東京電力福島第一原子力発電所  
事故の調査・分析に係る中間取りまとめ  
～2021 年 4 月から●年●月までの検討～  
＜外部専門家コメント等＞

東京電力福島第一原子力発電所における  
事故の分析に係る検討会

図1 ベントガスの流量配分の仮定

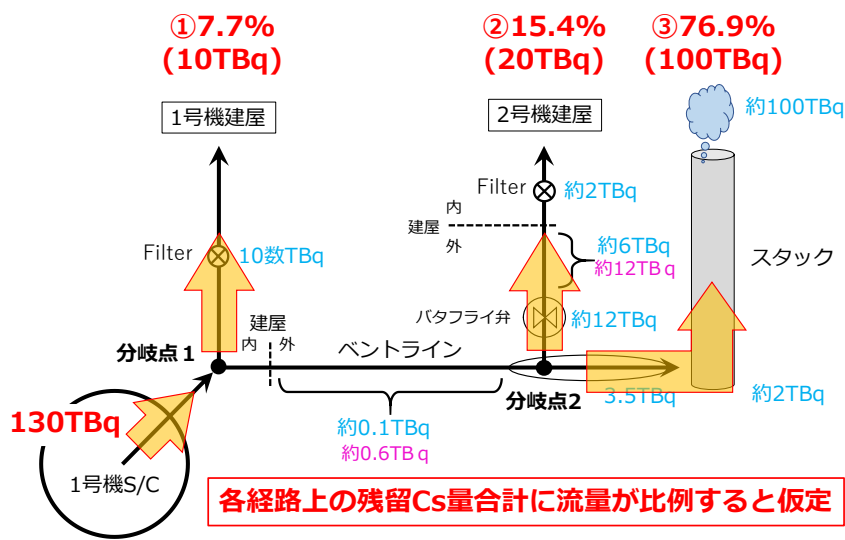
**コメントの追加 [NRA2]:** TBqの数値 青字とピンク字の説明があった方がよい。後述の「逆流量を境界条件に織り込めば、観測されたSGTS配管系の汚染状況の再現性をかなり高くできる」ということを図を見ればわかるようにしてはどうか？

図3 原子炉ウェル付近の構造図

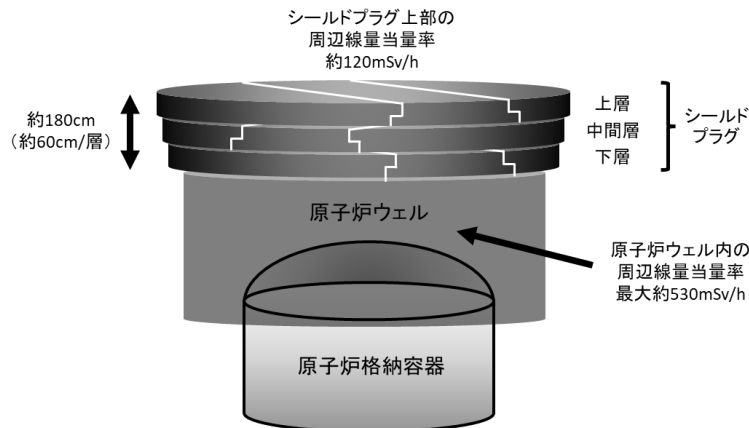
コメントの追加 [NRA3]: シールドプラグ内部のCs存在の議論とは直接の関係はありませんが、線量率が勾配を有していることは今後の議論の一つかとも思いますので記載してみました。合わせて図3の矢印をバルクヘッド近傍を指していただけるとさらに正確化と。  
修文案別紙1参照

2021年5月及び6月に東京電力が実施した2号機原子炉ウエル内の周辺線量当量率測定の結果、原子炉ウエル内の周辺線量当量率はシールドプラグの下層下面近傍では約75mSv/h程度であり、下方のバルクヘッドに向けて高くなり、最大値はバルクヘッド近傍で最大で約530mSv/hであった。シールドプラグの下層下面付近の周辺線量当量率は比較的高くないことが判明した。また、シールドプラグの下層下面付近のこの程度の線量率では、原子炉ウエルに面している放射線源は3層のシールドプラグの最上面の線量率にはほとんど影響を与えない。

従って、シールドプラグ上部の周辺線量当量率の高さの要因となっている放射線源は、シールドプラグ上層上面や原子炉ウエルに存在するとしてこれまでの想定は、これまでの測定結果から合理的に説明することは困難であり、3層構造となっているシールドプラグの内部のどこかにCsが多量に存在していることはほぼ確実となった。

なお、シールドプラグ内部にCsが存在していることの検討とは直接の関係はないものの、原子炉ウエル内で周辺線量当量率が勾配を有していることは今後Csの移行挙動を評価していく上では考慮が必要な測定結果と考えられる。

図5 2号機シールドプラグ上層上面の周辺線量当量率<sup>7</sup>

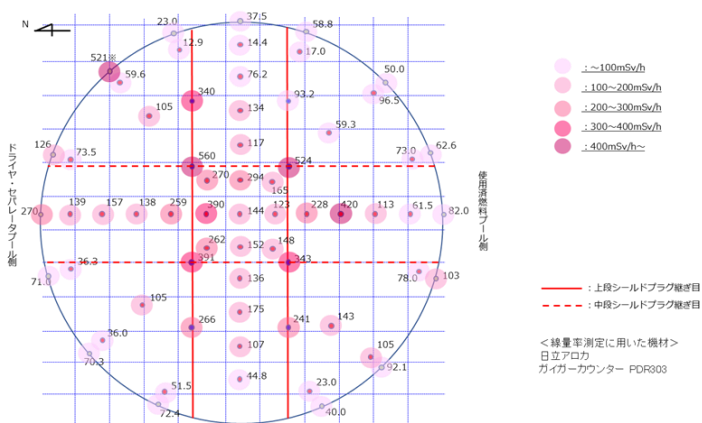
**コメントの追加 [NRA6]:** 図5の420mSv/h、390mSv/hのことを記述していると思われませんが、文意が汲み取りにくいと思います。脚注6の別添3-3を見ればわかることかもしれませんが、もっとストレートに整合している内容を記載してはどうでしょうか？
